Modulo per la presentazione delle osservazioni per i piani/programmi/progetti sottoposti a procedimenti di valutazione ambientale di competenza statale

ID: Codice procedura (ID_VIP/ID_MATTM):10844

Impianto per la produzione di energia elettrica da fonte eolica, costituito da 6 aerogeneratori della potenza complessiva di 37,2 MW, un sistema di accumulo da 25 MW e relative opere connesse in località "Rempillo" nel comune di Pitigliano (GR).

TESTO DELLE OSSERVAZIONI

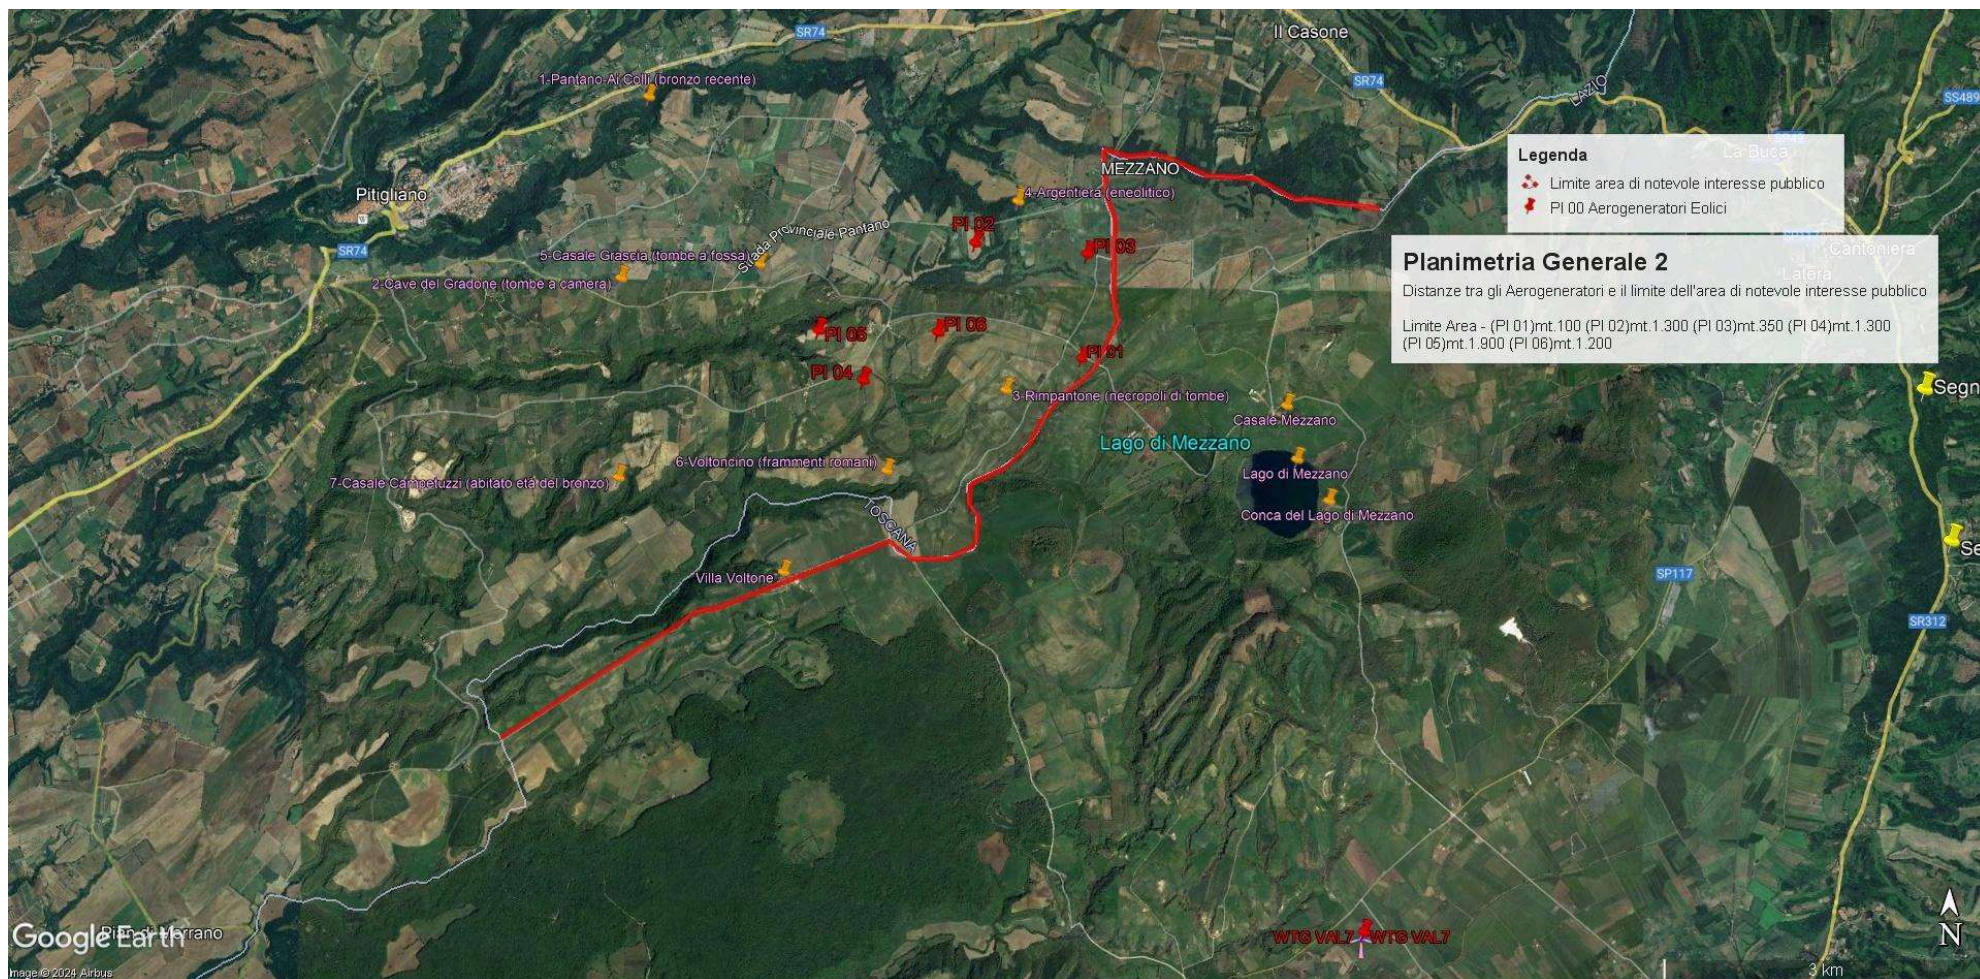
Tornando alla questione di legittimità, alla luce del combinato disposto dal "vincolo sul patrimonio paesaggistico (artt. 136 e ss. e 142 del decreto legislativo n. 42/2004 e ss.mm.ii.) e sui beni culturali" (artt. 10 e ss. del decreto legislativo n. 42/2004 e ss.mm.ii.) e dal comma 8 lettera c-quarter del D.Lgs 191/2021 e ss.mm.ii si evince che, ad oggi, le aree in cui sono previsti gli insediamenti dei sei aerogeneratori dell'impianto eolico denominato "Rempillo" non sono idonee perché ricadono tutte all'interno della fascia di rispetto dei **beni paesaggistici di notevole interesse pubblico denominati "Conca del Lago di Mezzano e territorio circostante" (D.M. 22.05.1976)** comprendente anche il **vincolo "Selva del Lamone" (D.M. 22.05.1984)** tutelati dall'**art. 136 del Codice del Beni Culturali e del Paesaggio** e in particolare un aerogeneratore (P01) è a 100 metri dal primo vincolo citato e gli altri cinque compresi in una distanza massima tra 1 km e 2 km (vedi immagine n. 1 dell'ALLEGATO). Nella fascia di rispetto dei 3 km anche la porzione di vincolo rappresentato dalla Selva del Lamone che gode di altre importanti tutele in quanto Riserva Naturale regionale (L. 394/91 e L.R. 29/97), Zona di Protezione speciale (ZPS) insieme ai Monti di Castro collegati tra loro da una Zona di Conservazione Speciale (ZSC), il sistema fluviale Fiume Fiora-Olpeta. La Selva del Lamone oltre il vincolo paesaggistico di notevole interesse pubblico che la rende area non idonea all'installazione degli impianti FER anche nelle sue fasce di rispetto dei 3 km, gode di un'altra tutela che ne rivela l'importanza di area di importanza internazionale per l'avifauna IBA (012) che viene collegata all'altra IBA (099) Lago di

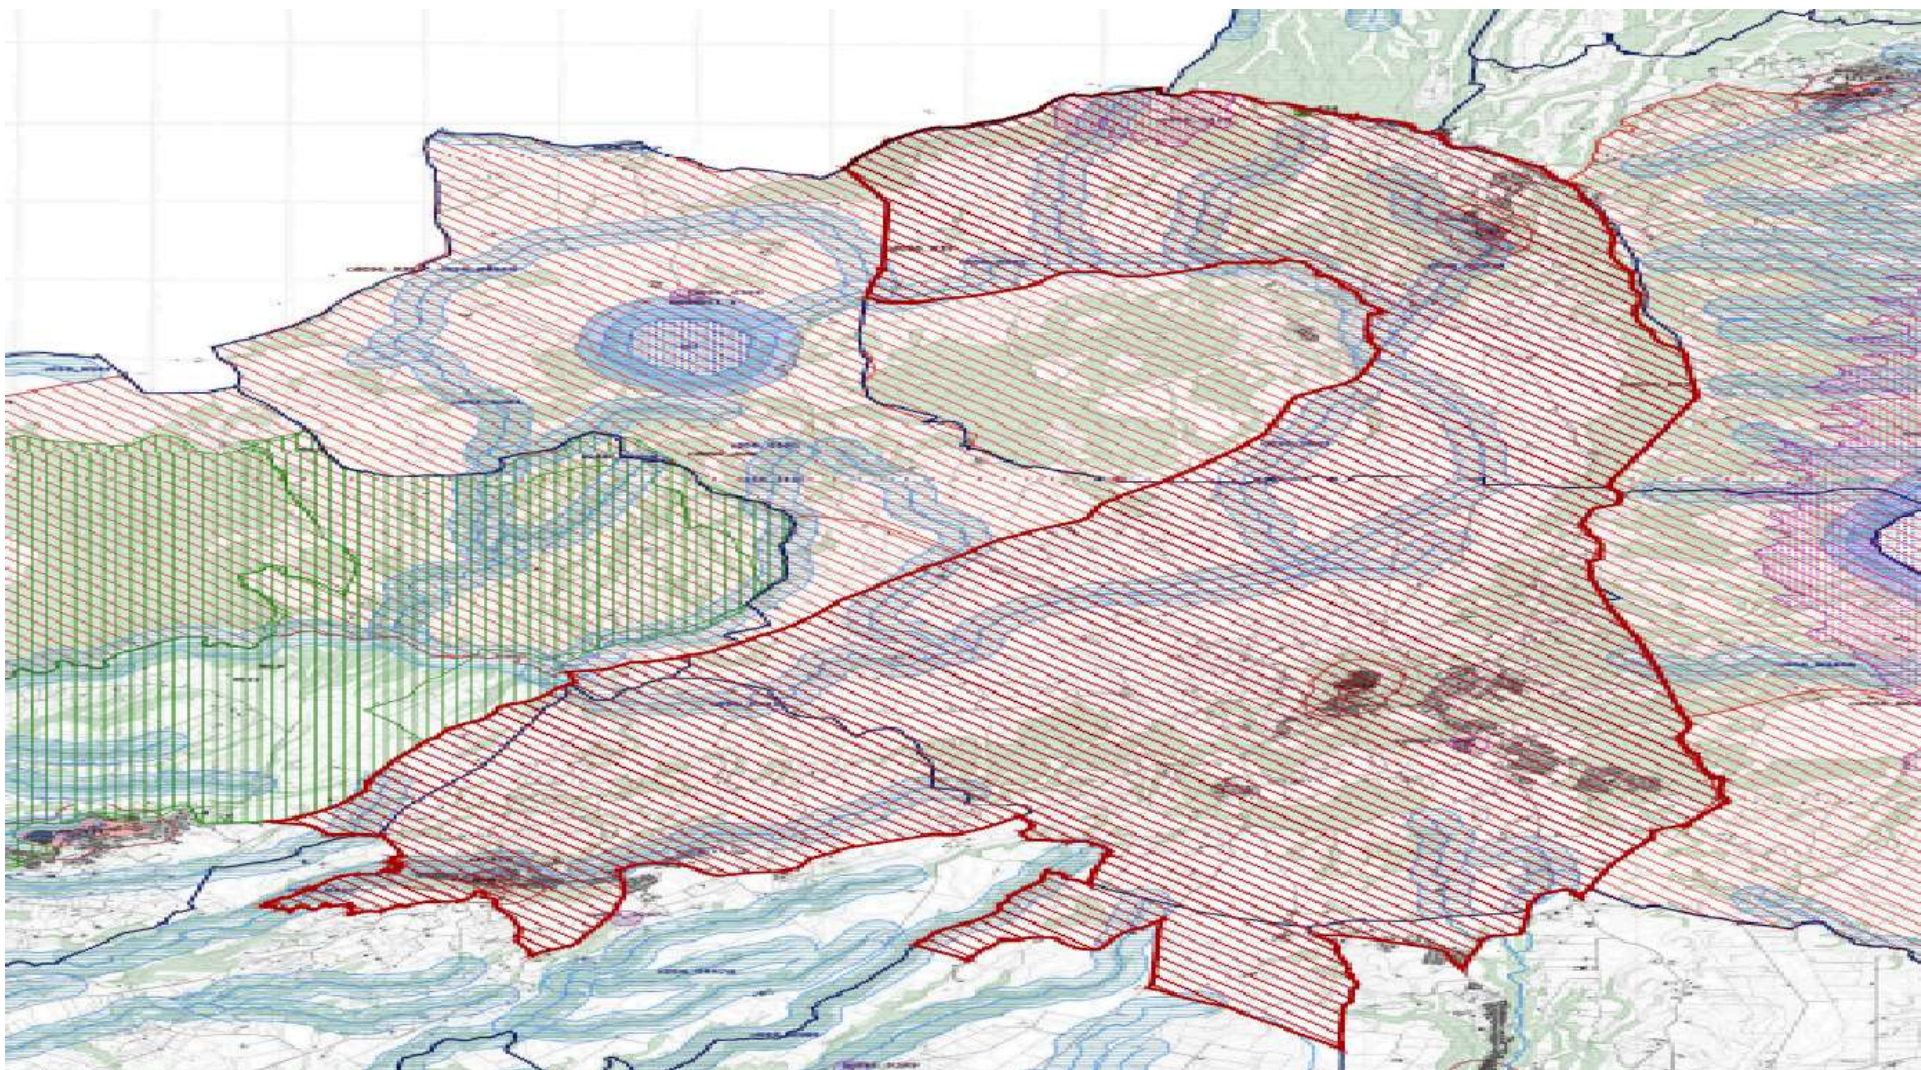
Bolsena attraverso la ZPS Caldera di Latera e la ZSC Lago di Mezzano che insieme sono compresi nel vincolo paesaggistico “ Conca Lago di Mezzano...” e verranno uniti dal nuovo vincolo paesaggistico “*Ambito paesaggistico, geologico e geomorfologico dell’orlo della caldera di Latera e delle sue pendici interessate dai centri eruttivi periferici*” (si veda a riguardo la proposta pubblicata sul sito del MIC in data 09/08/2023 e l’immagine n. 2 dell’ ALLEGATO) all’area di notevole interesse pubblico “ Conca del lago di Bolsena” (D.M. 24.10.1960). Praticamente una vasta zona che per interesse paesaggistico e naturalistico oltre che storico, archeologico e identitario rappresenta un unicum nel panorama nazionale.

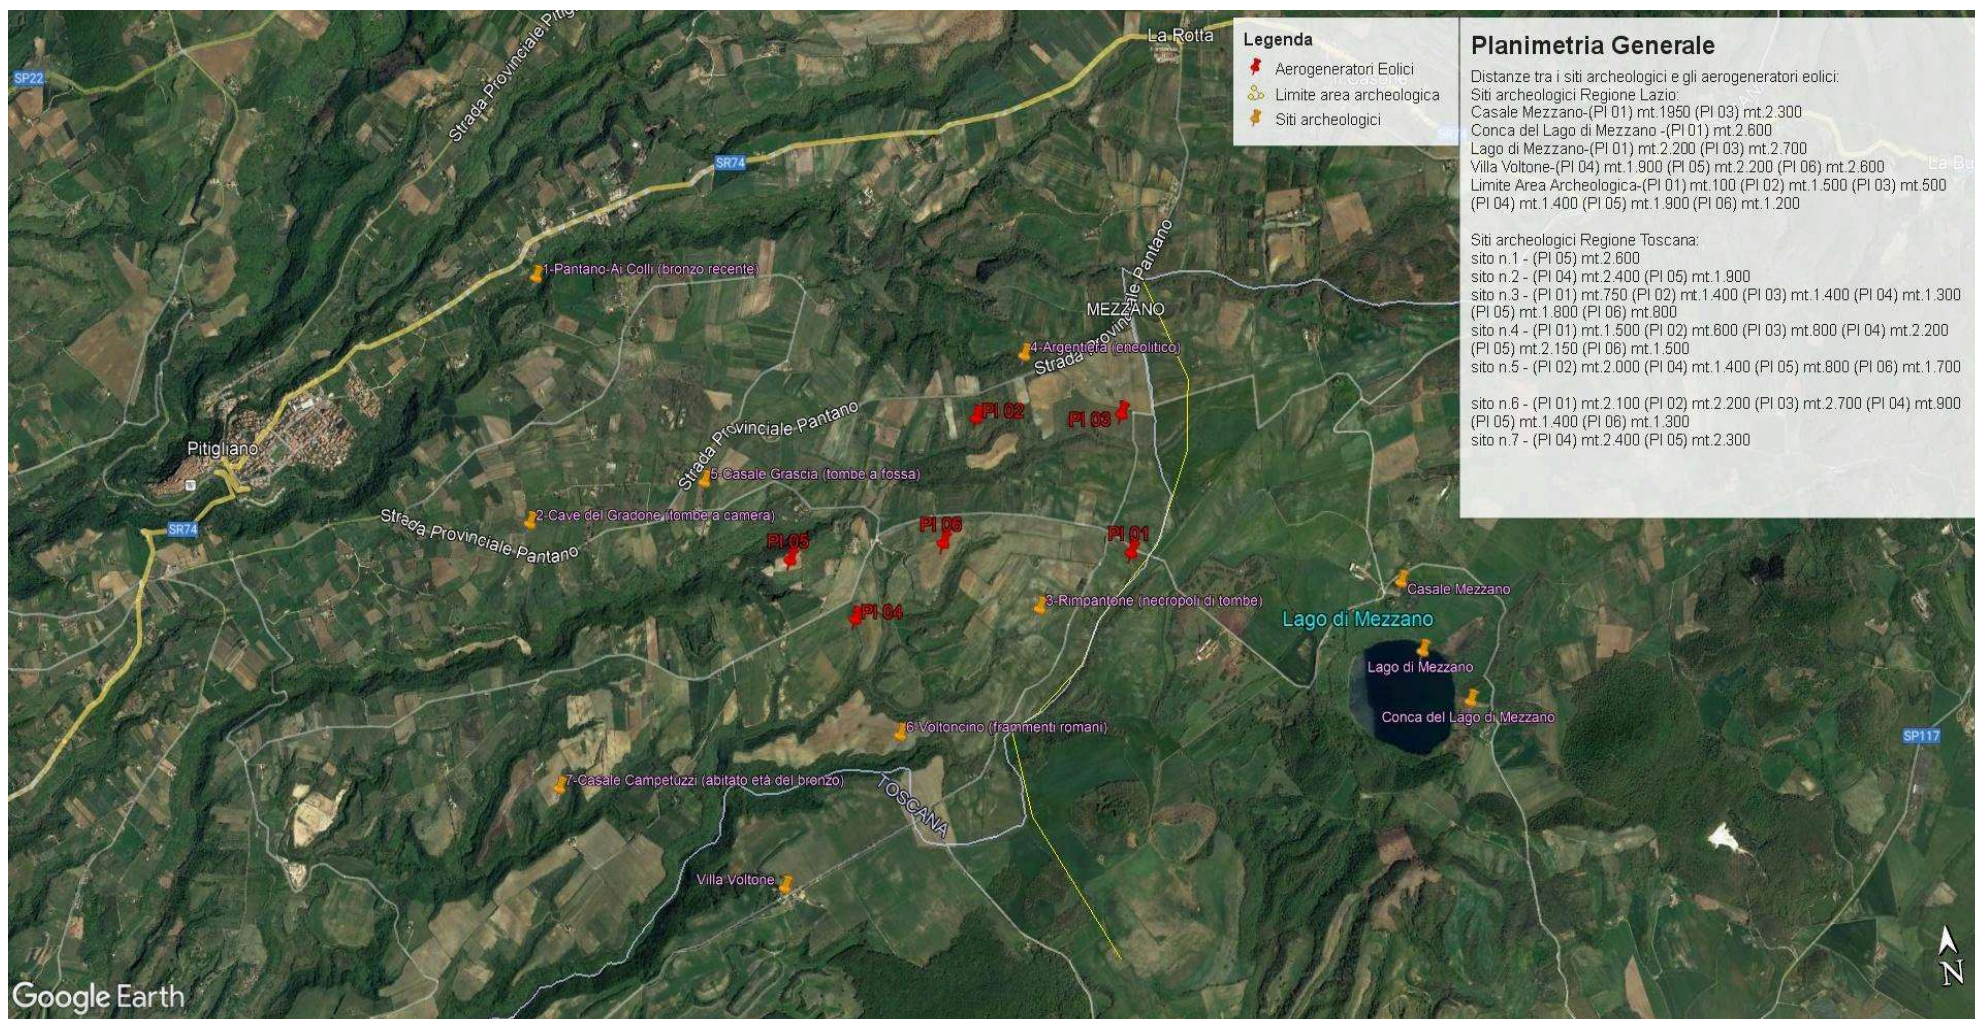
Inoltre, la zona in cui insisterebbe l’impianto eolico industriale Rempillo è compresa nelle fasce di rispetto di 3 km di diversi beni archeologici tutelati dalla parte II del Codice dei Beni Culturali (vedi Allegato, immagine n. 3). Inoltre le pale P04 e P05 ricadono all’interno di un’area archeologica che la Proponente vorrebbe cancellare per il semplice fatto che non è riportata nel documento regionale ma nel documento provinciale come meglio dettagliato nell’Osservazione n. 5. Alla luce di quanto documentato appare chiaro quindi che la collocazione dell’impianto non ha tenuto conto alcuno dei vincoli dell’area nella quale è stato progettato e l’inserimento dell’impianto eolico nel paesaggio e sul territorio non è corretto (Allegato IV delle Linee guida nazionali di cui al D.M dello Sviluppo economico del 10.09.2010).

- h) Le zone di interesse archeologico evidenziate nell'immagine n. 3 a cui si aggiungono anche l'importante abitato protostorico di Sorgenti della Nova e Ruder del Castello altomedioevale che si trovano a circa 4 km dalle aree in cui è stato progettato l'impianto eolico industriale. Poco più lontano i resti del castello medioevale “Morronaccio”. Nell'area vasta le preziose necropoli eneolitiche (Poggi Alti) ed etrusche di Pitigliano, Sovana e Sorano.

Immagine n. 4 Situazione di saturazione da impianti FER nella provincia di Viterbo. Non sono riportati gli impianti fotovoltaici e agrivoltaici che hanno inciso per buona parte nel cumulo di impianti FER per superare già nel 2023 gli obiettivi del PNIEC assegnati alla Regione Lazio per il 20230.

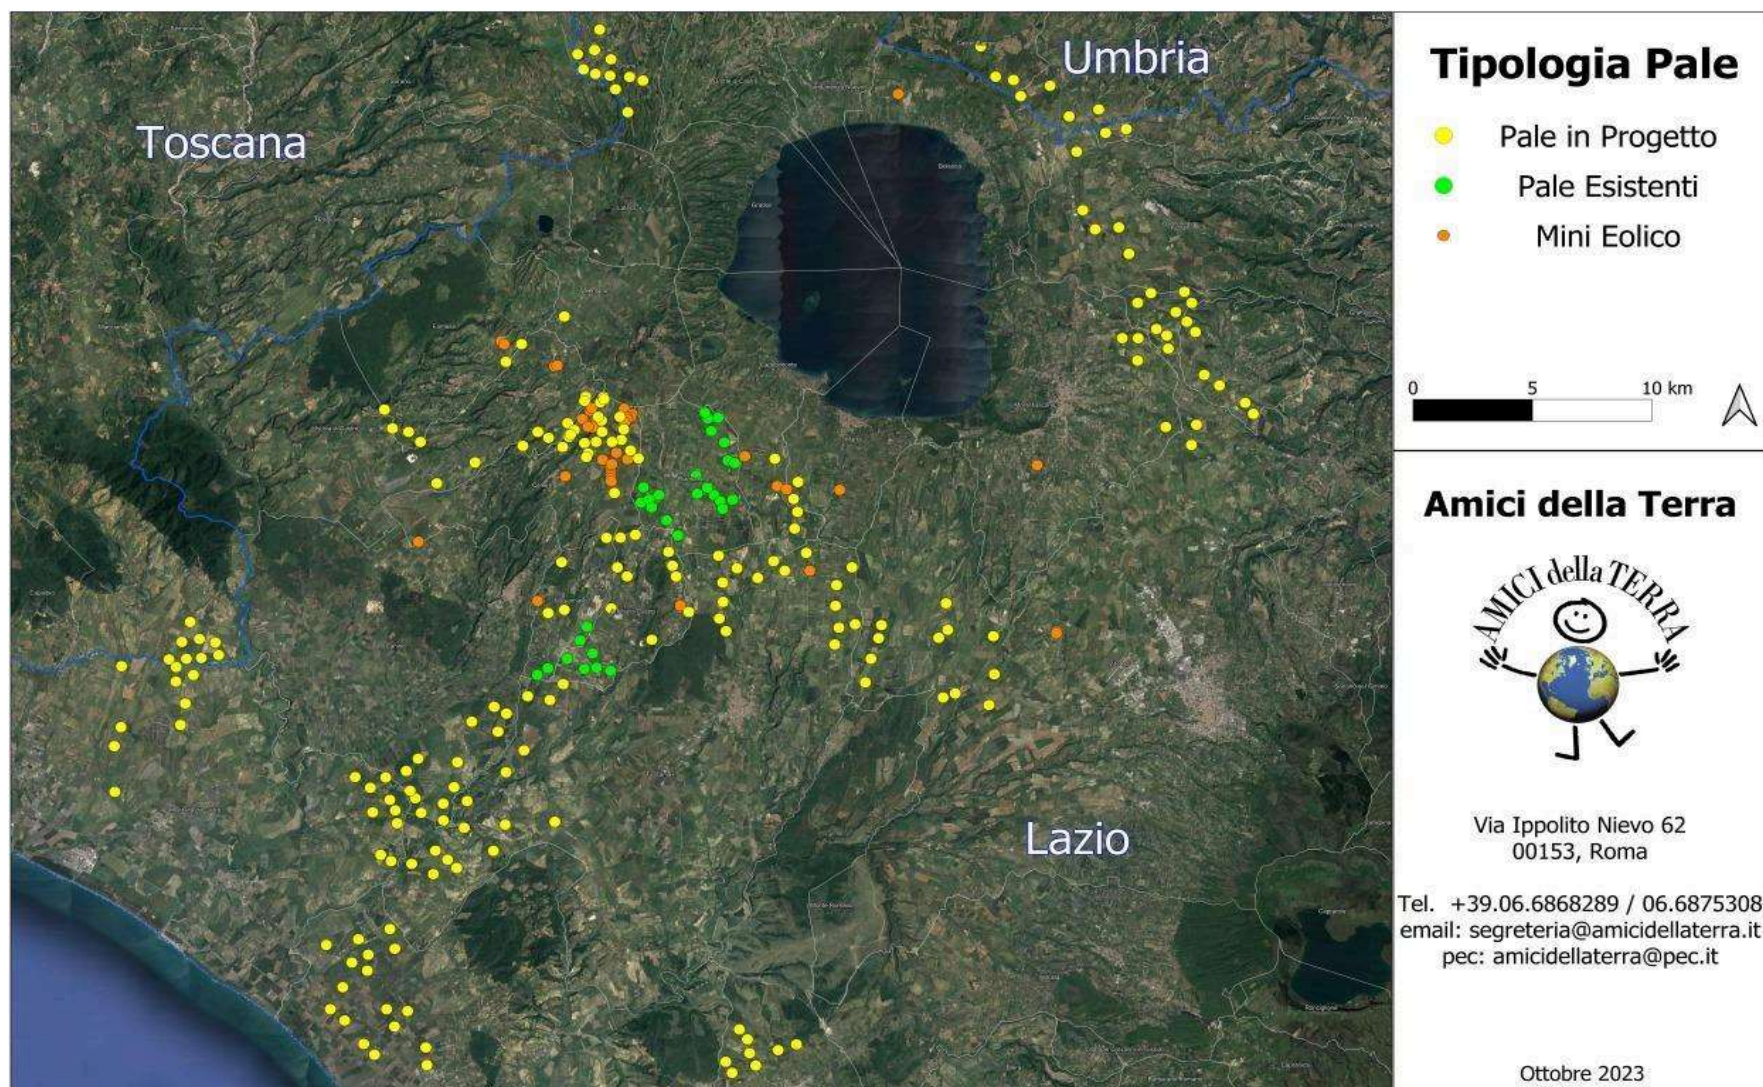
Quindi anche la Regione come Ente deputato dalla normativa nazionale a legiferare sulle aree idonee e non idonee si è espressa riguardo al fatto che abbia assolto ai doveri e alle quote stabilite dal PNIEC e in ambito regionale la provincia di Viterbo è stata quella con il più alto tasso di impianti FER tra tutte e quindi ormai satura ed il cumulo degli impianti FER installati, autorizzati e in progetto rappresenta una **elevata criticità per la sostenibilità ambientale di ulteriori eventuali iniziative**. L'impianto eolico " Rempillo" pur essendo "esterno al confine provinciale e regionale ma nelle sue immediate vicinanze (a soli 100 metri i primi due aerogeneratori) oltre ad impattare sul territorio e sulle economie di tre Comuni del Lazio (Farnese, Valentano e Latera) si trova nelle fasce di rispetto dei Beni di notevole interesse pubblico come si è evidenziate nelle Osservazioni nn. 1 e 2 e crea anche degli impatti negativi anche sui beni naturalistici come verrà dettagliato nell'Osservazione n. 4. Inoltre andrebbe a sommarsi al già enorme cumulo di impianti eolici e fotovoltaici e geotermici che già creano una elevata criticità ambientale nella provincia di Viterbo e interferiscono anche con il territorio toscano come si può vedere dalle immagini nn. 4 e 5 dell'Allegato n. 1.
